Conseil Scientifique Régional du Patrimoine Naturel
des Hauts-de-France

AVIS n°2025-ESP-34

Demandeur :	Société CPV SUN 40 filiale de Luxel (groupe EDF Renouvelables France)
Références Onagre :	Nom du projet : 60 - Projet Parc Photovoltaïque Warluis
	Numéro du projet : 2023-12-13d-01357
	Numéro de la demande : 2023-01357-011-001

Extrait du mémoire en réponse : mesures d'accompagnement supplémentaires en faveur de l'Orpin rougeâtre

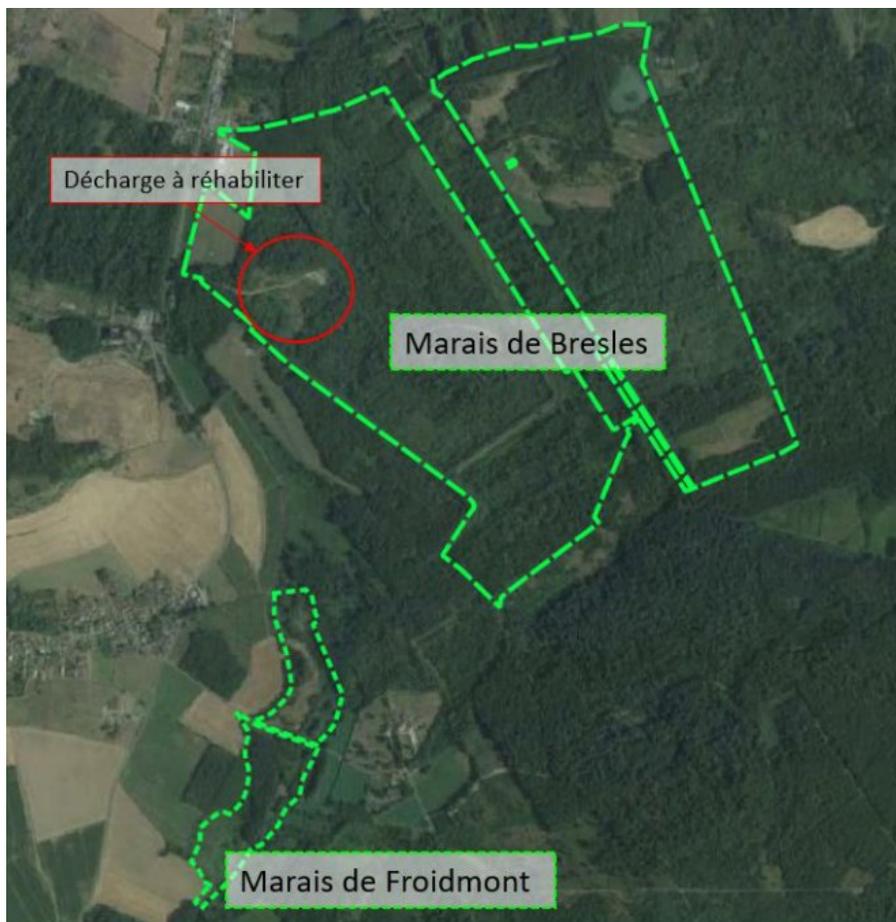
Cependant, outre la transplantation de la Renoncule de Sardaigne déjà intégrée, le porteur de projet prévoit une mesure d'accompagnement supplémentaire consistant à protéger et à assurer la gestion de 545 m² de stations d'Orpin rougeâtre (carte ci-dessous).

Le CSRPN demande que cette emprise soit intégrée dans le plan de gestion des mesures écologiques.

Le CSRPN apprécie la démarche d'évitement de certains secteurs (bois âgés, fourrés et haie). Il alerte cependant sur le devenir ces emprises.

En premier lieu, Le CSRPN attire l'attention sur la partie centrale (carte de la page 14 - parcelle cadastrale 85) qui est considérée comme une mesure d'évitement pour, entre autres, préserver les habitats fonctionnels pour l'avifaune (supra) et de compensation pour

la transplantation de la Renoncule de Sardaigne (page 45 de la présentation au GT). Or, il ressort de la présentation du projet lors du GT du 30 avril, que la société LUXEL ne garde pas la maîtrise foncière de cette parcelle qui, bien que cadastrée en N, peut être aménagée à l'avenir (cf. LUXEL) par d'autres porteurs de projets ou transformée par le propriétaire actuel.

Dans ce contexte d'absence de garanties pérennes sur la conservation des fonctionnalités de cette emprise, la mesure présentée par le pétitionnaire **ne relève plus de l'évitement**, mais se résume à un changement d'emprise du projet.

Le CSRPN demande donc de présenter une mesure garantissant la maîtrise foncière et/ou d'usage (ORE) pour les 10 ha considérés comme mesures d'évitement, assortie de la désignation d'une structure experte dans la gestion/conservation du patrimoine naturel.

Extrait commenté du mémoire en réponse : matrice paysagère
du site de compensation / territoires de la Vipère péliade

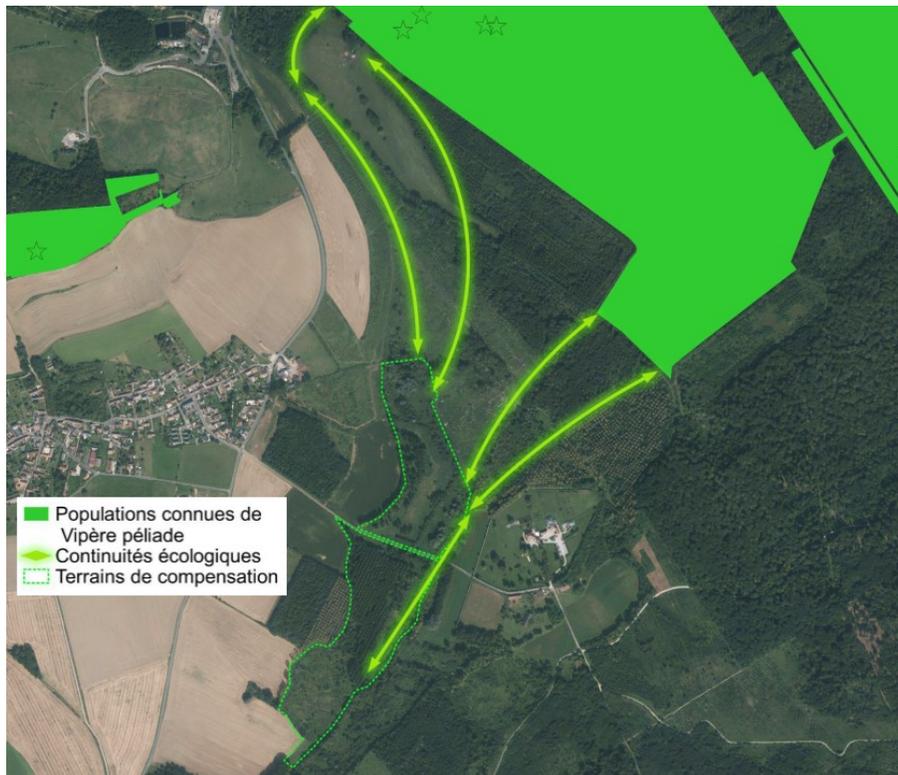
Une **carte des continuités écologiques** est proposée (ci-dessous).

Le CSRPN trouve surprenant de proposer une mesure compensatoire pour une espèce dont la présence n'est que potentielle et non avérée malgré le passage des bureaux d'études et la « bonne connaissance » du site de la part du Syndicat de rivière (SIVT) et qu'en plus cette espèce est réputée pour avoir des distances de déplacement réduites avec une vitesse de déplacement lente.
